**Avis délibéré de la Mission régionale d'autorité environnementale  
de Nouvelle-Aquitaine sur le projet de mise en compatibilité par  
déclaration de projet du plan local d'urbanisme (PLU) de la  
commune de Gours (33) pour permettre l'ouverture d'une carrière  
de sables et de graves porté par la communauté d'agglomération  
du Libournais**

n°MRAe 2025ANA11

dossier PP-2024-16796

**Porteur du Plan** : la communauté d'agglomération du Libournais

Evolution du zonage envisagée (source : rapport de présentation, p.11)

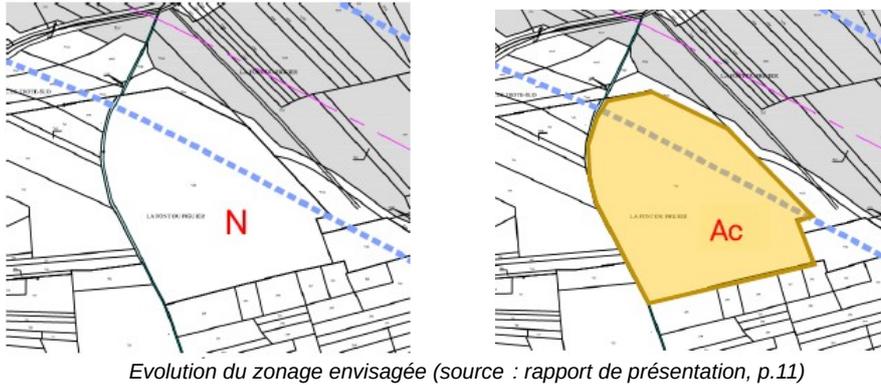
En l'absence de valorisation agricole du site, rien dans le dossier ne semble en revanche expliquer pourquoi le nouveau secteur est rattaché à la zone A à vocation agricole et non à la zone N naturelle. La MRAe s'interroge sur les raisons du changement de zone de naturelle à agricole à l'occasion de la mise en compatibilité et recommande d'apporter des explications sur ce point.

Le terrain est concerné par une bande d'inconstructibilité le long de l'autoroute A89 au titre de l'article L. 111-16 du Code de l'urbanisme (en pointillé bleu sur la carte ci-dessus). Cette bande n'est pas modifiée.

Enjeux écologiques évités et impactés (source : notice de l'évaluation environnementale, p. 40)

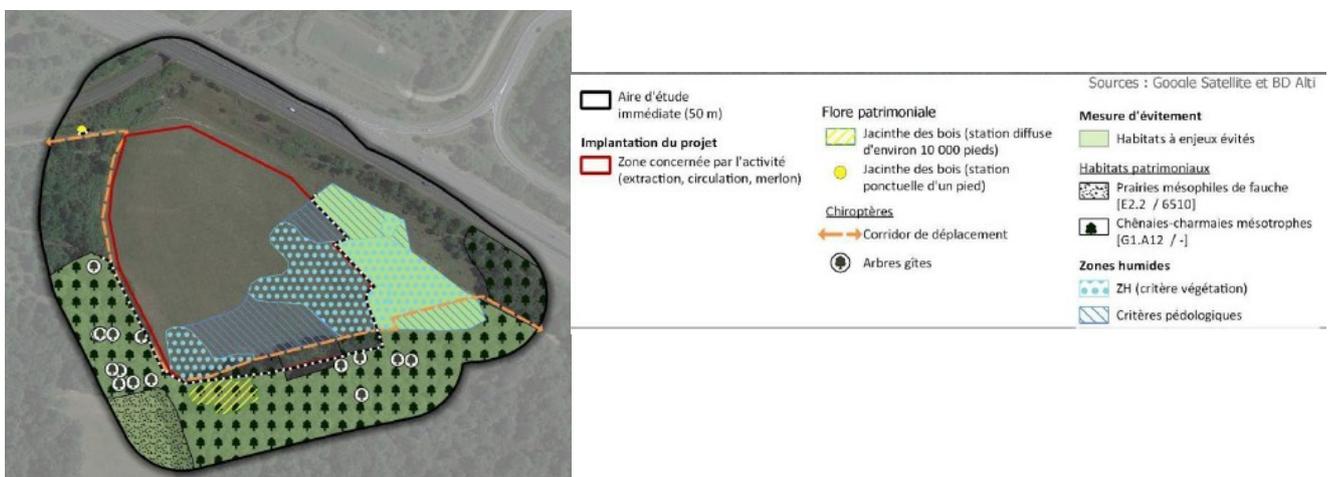
L'analyse des enjeux portée par le dossier fait ressortir en tant qu'enjeu le plus fort la préservation de boisements constituant l'habitat de plusieurs espèces d'oiseaux<sup>2</sup> au sud de l'aire d'étude. Le dossier fait également apparaître une zone humide dans la partie centrale de l'aire d'étude, zone humide qui constitue une zone de reproduction du crapaud calamite. Le dossier conclut toutefois à un enjeu modéré pour cette espèce. Enfin, le dossier évoque quelques stations d'une espèce floristique d'intérêt patrimonial, la Jacinthe des bois, sur le pourtour ouest du site, et une lande à Molinie, potentiel habitat d'intérêt communautaire, qui n'est pas localisée sur la carte de synthèse des enjeux.

**La MRAe recommande de compléter la cartographie des enjeux écologiques présentée dans le rapport environnemental avec l'ensemble des secteurs à enjeux concernés par la mise en compatibilité, précisant la valeur patrimoniale<sup>3</sup>, ainsi que les statuts de protection de manière exhaustive.**
